**Comité d'experts du transport des marchandises dangereuses
et du Système général harmonisé de classification
et d'étiquetage des produits chimiques**

Sous-Comité d'experts du transport des marchandises dangereuses

**Épreuves pour les batteries au lithium visées
à la sous-section 38.3 du Manuel d'épreuves et de critères
et amendements à l'épreuve de court-circuit externe T.5**

Communication de la Rechargeable Battery Association (PRBA)*. **

Figure
Exemple de graphique indiquant la température de l'enveloppe métallique en fonction de la température de la pile interne

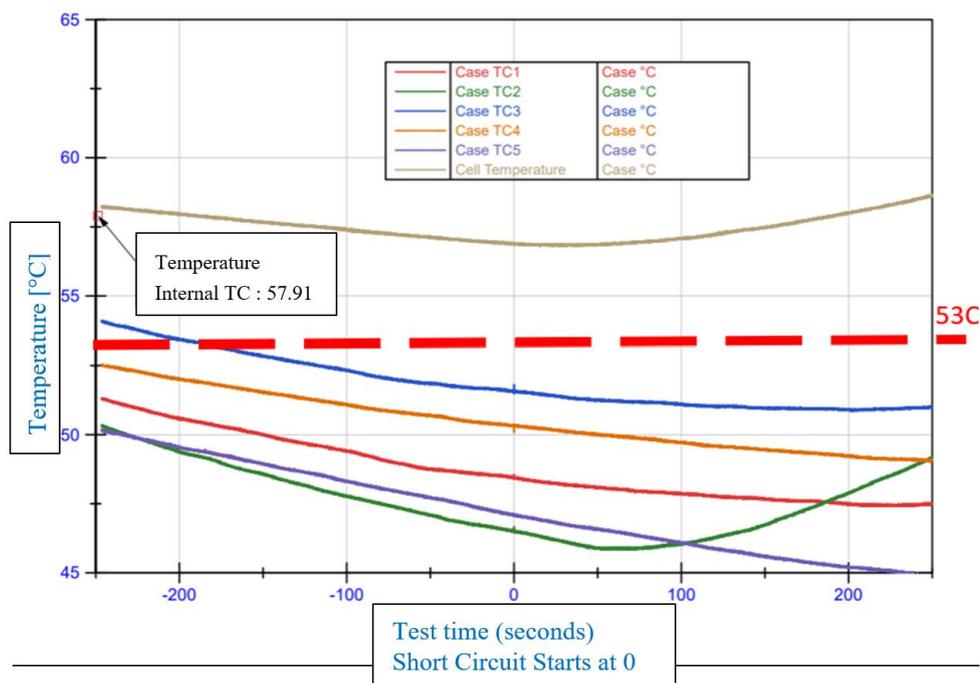
4. Les grandes batteries doivent souvent être retirées de l'enceinte thermique avant d'être soumises à des conditions de court-circuit, en raison des problèmes de sécurité liés à la réalisation de l'épreuve de court-circuit dans une enceinte. Pour les batteries à enveloppe métallique, il est difficile de maintenir la température à 57 ± 4 °C avant le début de l'épreuve de court-circuit, lorsqu'elles sont retirées de l'enceinte thermique. Une fois la batterie retirée de l'enceinte thermique, il faut généralement 5 à 10 minutes pour installer l'équipement de court-circuit et d'enregistrement des données avant que l'épreuve ne puisse commencer. La température de l'enveloppe externe métallique baisse rapidement lorsqu'elle s'équilibre avec la température ambiante du laboratoire. En revanche, la température des piles internes est plutôt stable pendant cette période de mise en place de l'épreuve (voir figure de référence).

5. La température de la pile interne est la température critique pour effectuer fidèlement l'épreuve de court-circuit. On estime que tant que la température de la pile est de 57 ± 4 °C, l'objectif de l'épreuve est respecté.
6. Par conséquent, la PRBA propose de modifier le libellé du mode opératoire de l'épreuve T.5 afin de préciser le point de mesure de la température.

« La pile ou batterie à éprouver est chauffée pendant une durée permettant d'atteindre une température stabilisée homogène 57 ± 4 °C, mesurée dans son enveloppe externe ou sur une pile interne. Cette durée dépend de la taille et du type de pile ou batterie et devrait être évaluée et consignée. Si cette évaluation n'est pas réalisable, la durée d'exposition doit être au moins de 6 heures pour les petites piles et batteries et de 12 heures pour les grandes piles et batteries. La pile ou la batterie à 57 ± 4 °C est ensuite soumise à un court-circuit avec une résistance externe totale inférieure à 0,1 ohm.

Ce court-circuit est maintenu pendant au moins une heure après que la température de ~~l'enveloppe extérieure~~ de la pile ou de la batterie est revenue à 57 ± 4 °C ou, dans le cas des grandes batteries, a diminué de moitié par rapport à l'augmentation maximale de température observée pendant l'épreuve et demeure inférieure à cette valeur. ».
